Záznam ze vstupního výrobního výboru Jez Varsdorf

Akce: „Jez Varnsdorf – sanace průsaků ve středovém pilíři“- projektová dokumentace

Termín: 2.11.2018

Levý pilíř původního pohyblivého jezu, průsaky

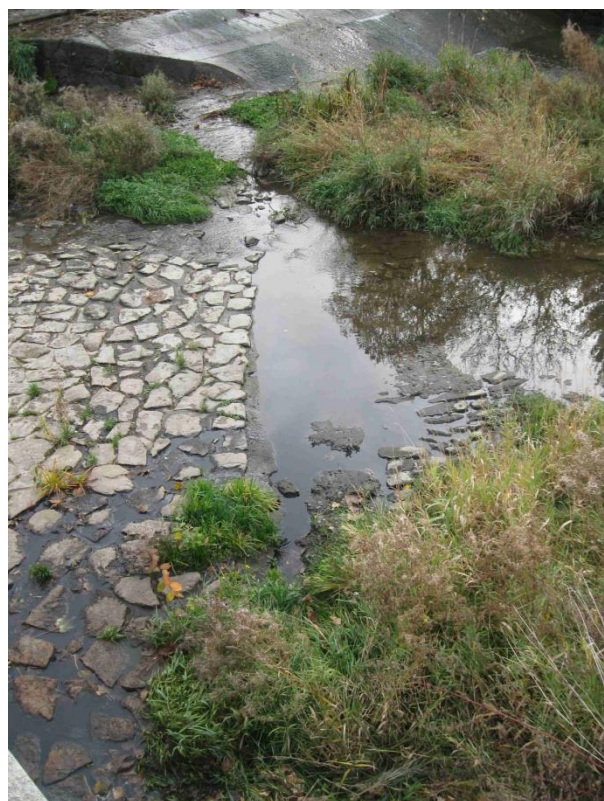
- 4) Jak zamezit průsakům ze zdrže a z konstrukce pevného jezu na levé straně do mezipilíře a do levého pilíře původního pohyblivého jezu?

Ani plánovaná oprava (rozebrání a vyzdění nového levého pilíře původního pohyblivého jezu) výrazně životnost celého jezu neprodlouží. Obdobné poruchy jsou vidět na pravém i středovém pilíři a časem se budou více proklamovat.

Pokud chce investor zamezit zatékání do mezipilíře a přerušit referenční cesty je nutné zamezit nebo aspoň do určité míry omezit přístup vody ze zdrže a ze strany původního pevného jezu. To by bylo možné např. provedením injekční clony viz. zákres dle schématu. Injekční clona by byla tvořena jílocementovou směsí a prováděla by se z horní opevněné plochy mezipilíře. Dají se předpokládat značné spotřeby. Pro odvodnění mezipilíře by bylo vhodné provést doplnění odvodňovacích vrtů i v nižší části zdi.

Doplněním odvodnění ve svislé stěně mezipilíře, směrem do vývaru pohyblivého jezu, by mohlo dojít i ke snížení tlaku vody na levý pilíř původního pohyblivého jezu, který se má, dle požadavků smlouvy o dílo 627/2018 (číslo objednatele) rozebírat a znovu vyzdívat.
